# VKM 16040 – VKMA 06040

Műszaki adatlap # 7 - 2009

FORD, VOLVO

Továbbfejlesztett vezérműsúly-feszítő kialakítás

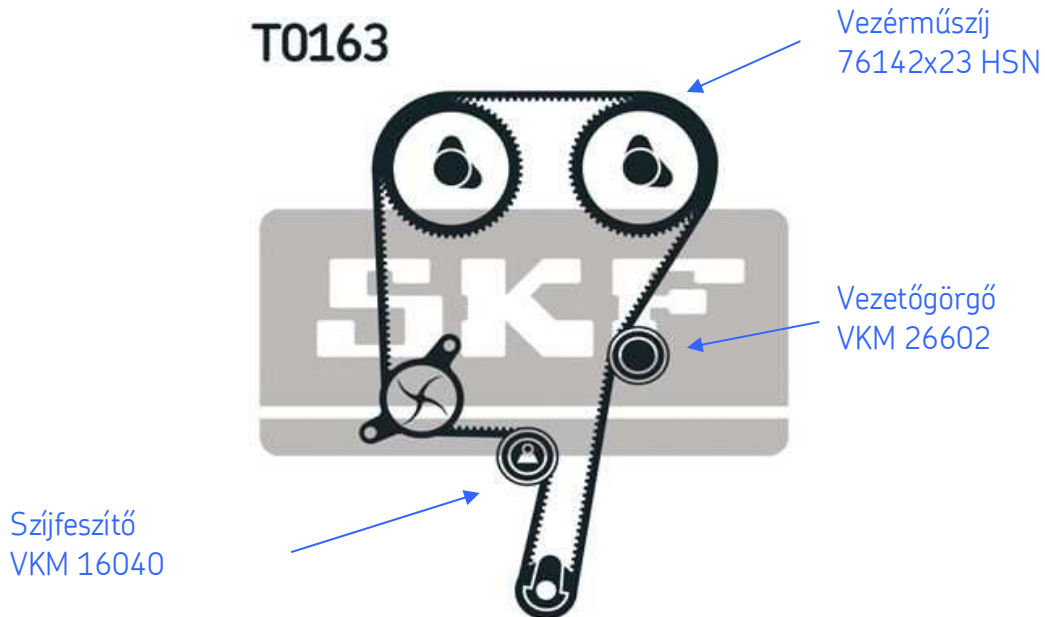
A járműgyártói (OE) kialakítás továbbfejlesztésével összhangban az SKF csak a legújabb kialakítású szíjfeszítőt ajánlja – a VKM 16040-et. Az előző kivitel (csap nélküli) a vezérlés és bármely egyéb alkatrész módosítása nélkül kiváltható ezzel az újabb alkatrészszel.

← Előző kialakítás (csap nélkül)

→ Legújabb kialakítás (csappal)
